**Avis délibéré**  
**de la Mission régionale d'autorité environnementale d'Île-de-France sur le forage géothermique au Dogger situé à Ris-Orangis (Essonne) dans le cadre de l'extension du réseau de chaleur de Grigny/ Viry-Châtillon**

N°MRAe 2021 - 1665

Figure 2: Présentation du réseau de chaleur existant et en projet (p. 42) Losange bleu : centrale principale de Grigny II et doublet existant.

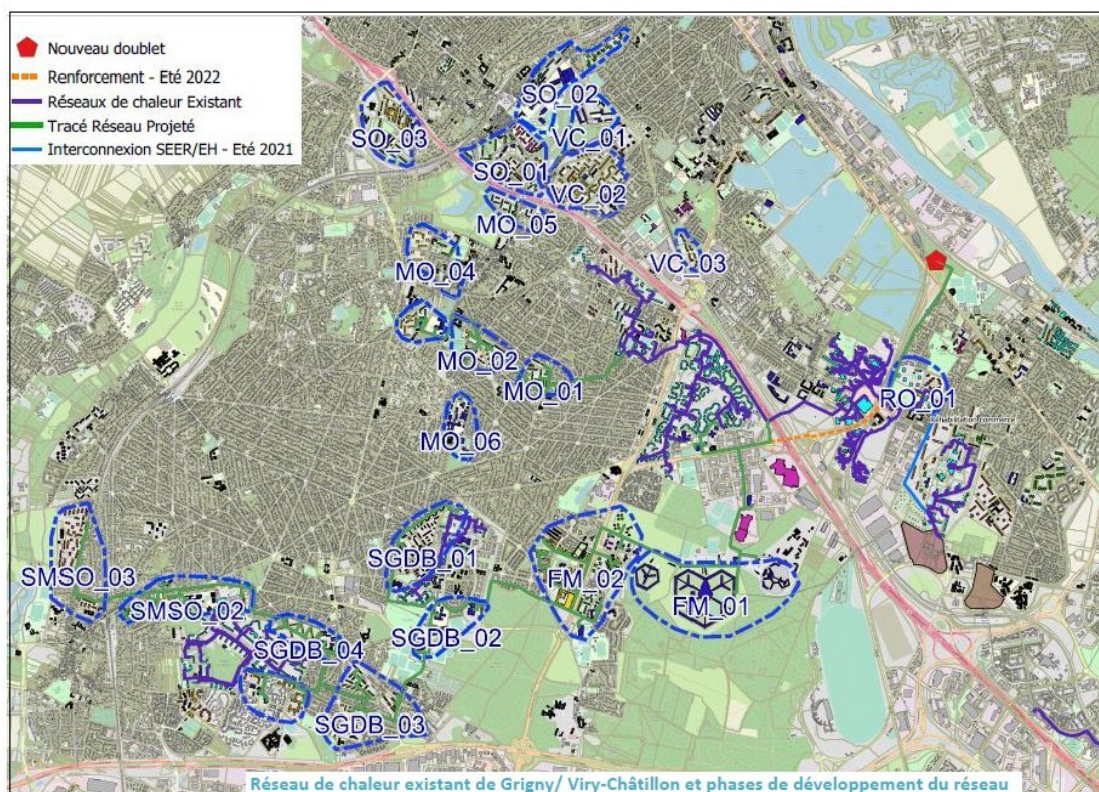
Le plan du réseau de chaleur (existant et extension), qui est reproduit dans l'étude d'impact (Figure 2), est peu lisible et permet difficilement de comprendre le développement du réseau.

***La MRAe recommande de présenter à l'enquête publique l'étude d'impact du projet global d'extension du réseau de chaleur et porter sur l'ensemble de ses composantes qui sont indissociables pour fournir le service de chauffage urbain, y compris l'extension du réseau de chaleur.***

Figure 7: Carte des plus hautes eaux connues (PHEC) - p. 268.

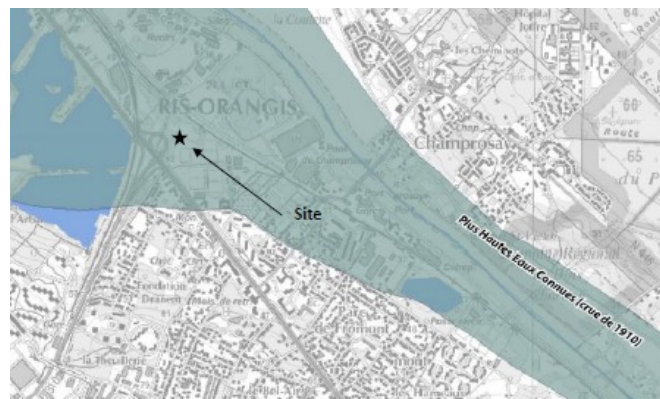
Bien que l'étude d'impact identifie le risque d'inondation et la nécessité de diminuer la vulnérabilité du projet à ce risque (p. 325), elle n'indique pas comment cette nécessité est traduite. Pour la MRAe, il est nécessaire que l'étude d'impact soit complétée afin de préciser les mesures prévues en cas de crue, notamment durant la phase de travaux afin d'éviter toute pollution des milieux. Le projet prévoit en effet l'aménagement en phase de travaux de dispositifs contenant potentiellement des substances polluantes (drains, caniveaux, fossés, bassins de décantation et de vidange...) dont il importe de connaître les modalités de gestion en cas d'inondation.

Par ailleurs, le futur équipement géothermique étant destiné à alimenter en chaleur de nombreux ménages, il est important que l'étude d'impact précise les mesures prévues en phase d'exploitation afin d'assurer la continuité de la production d'énergie, y compris en cas de crue « exceptionnelle ». Plus largement, l'étude d'impact doit justifier la nécessité de localiser cet équipement stratégique de production d'énergie en zone inondable.

***La MRAe recommande de justifier le choix d'implanter un équipement de production d'énergie en zone inondable, et s'il est maintenu, de préciser les mesures prévues en cas d'inondation, en phase de chantier et en phase d'exploitation.***

Figure 8: Zonage des PPRT des installations CIM et ANTARGAZ classées SEVESO seuil haut (p.260)

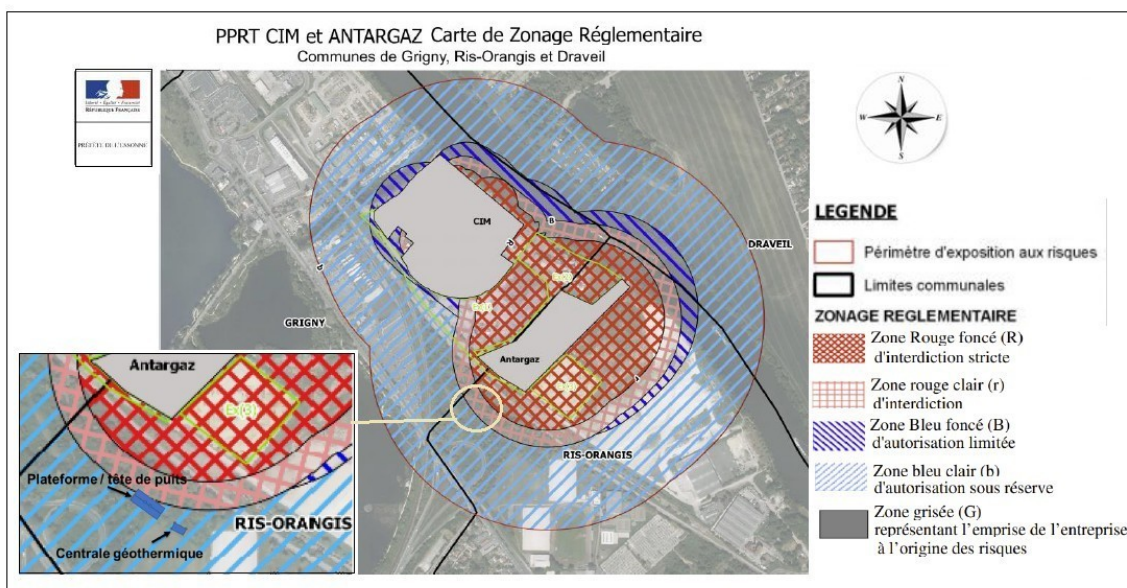
La parcelle d'implantation des ouvrages géothermiques est localisée à environ 200 mètres de deux activités industrielles classées SEVESO seuil haut : la société Antargaz, ayant une activité de stockage et de transfert de gaz et de pétrole liquéfié, et la Compagnie industrielle maritime (CIM), ayant une activité de dépôt d'hydrocarbures (p. 258). À ce titre, un plan de prévention des risques technologiques (PPRT) approuvé le 04 avril 2018, est établi autour de ces installations. L'étude d'impact présente le plan de zonage réglementaire du PPRT ainsi les prescriptions afférentes aux zonages (p. 260). La centrale géothermique est située en « zone bleu clair d'autorisation sous réserve », tandis que la plateforme de forage est concernée par la « zone rouge clair d'interdiction »<sup>20</sup> (Figure 8)
